TRANS/WP.29/2005/86
29 juillet 2005

PROJET DE COMPLÉMENT 1 À LA SÉRIE 04
D'AMENDEMENTS AU RÈGLEMENT N° 44

(Dispositifs de retenue pour enfants)

Transmis par le Groupe de travail de la sécurité passive (GRSP)

«Annexe 7 – Appendice 1

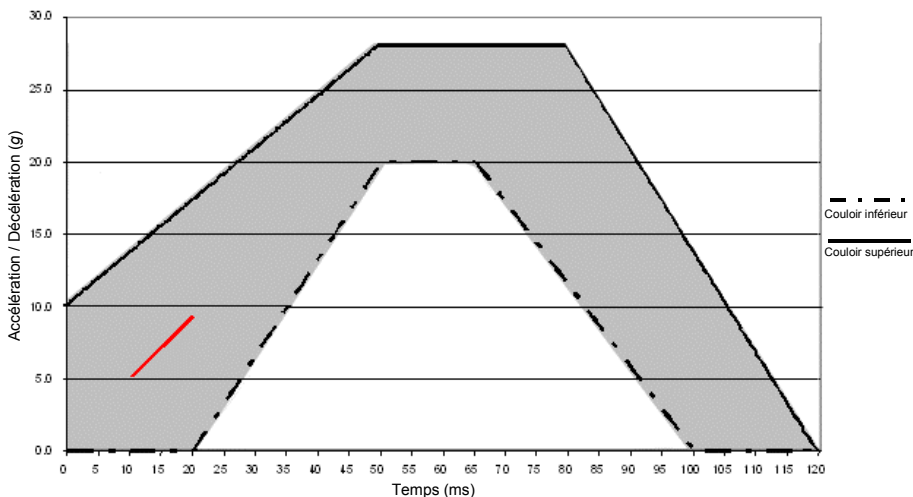
Annexe 7, appendices 1 et 2, modifier comme suit:

DESCRIPTION DE LA COURBE DE DÉCÉLÉRATION OU D'ACCÉLÉRATION
DU CHARIOT EN FONCTION DU TEMPS

CHOC AVANT

Le segment additionnel (voir par. 8.1.3.1.1.3.2) s'applique seulement dans le cas du chariot d'accélération.

| Temps (ms) | Accélération (g) Couloir inférieur | Accélération (g) Couloir supérieur |
| 0 | - | 10 |
| 20 | 0 | - |
| 50 | 20 | 28 |
| 65 | 20 | - |
| 80 | - | 28 |
| 100 | 0 | - |
| 120 | - | 0 |

Annexe 7 – Appendice 2

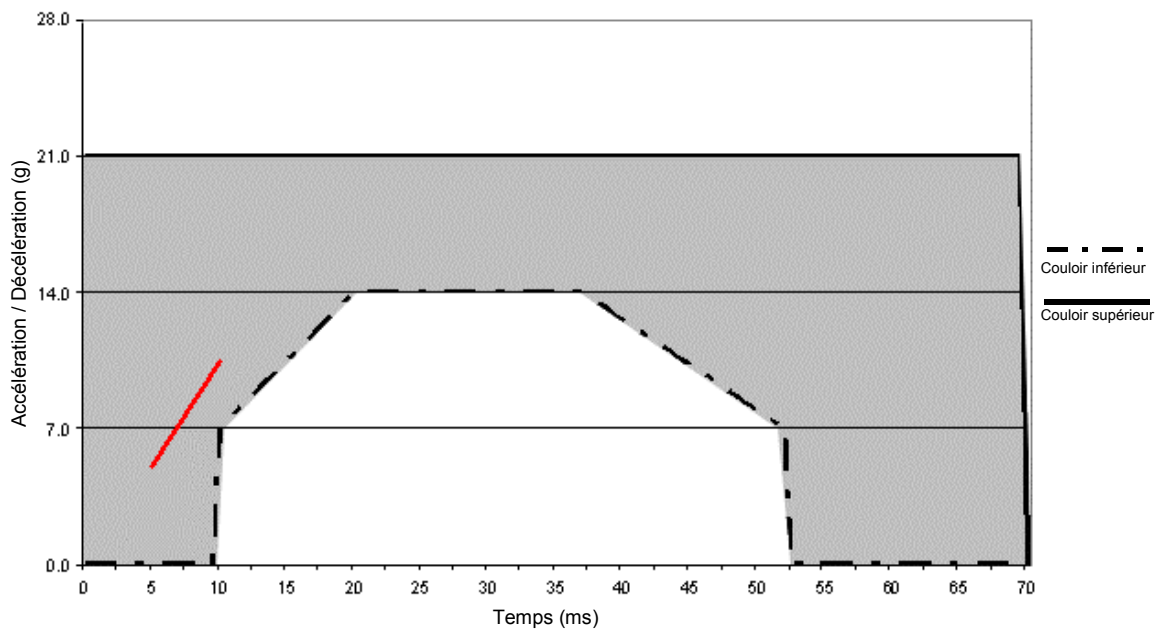
DESCRIPTION DE LA COURBE DE DÉCÉLÉRATION OU D'ACCÉLÉRATION
DU CHARIOT EN FONCTION DU TEMPS

CHOC ARRIÈRE

Le segment additionnel (voir par. 8.1.3.1.1.3.2) s'applique seulement dans le cas du chariot d'accélération.»

| Temps (ms) | Accélération (g) Couloir inférieur | Accélération (g) Couloir supérieur |
| 0 | - | 21 |
| 10 | 0 | |
| 10 | 7 | - |
| 20 | 14 | - |
| 37 | 14 | - |
| 52 | 7 | - |
| 52 | 0 | |
| 70 | - | 21 |
| 70 | - | 0 |
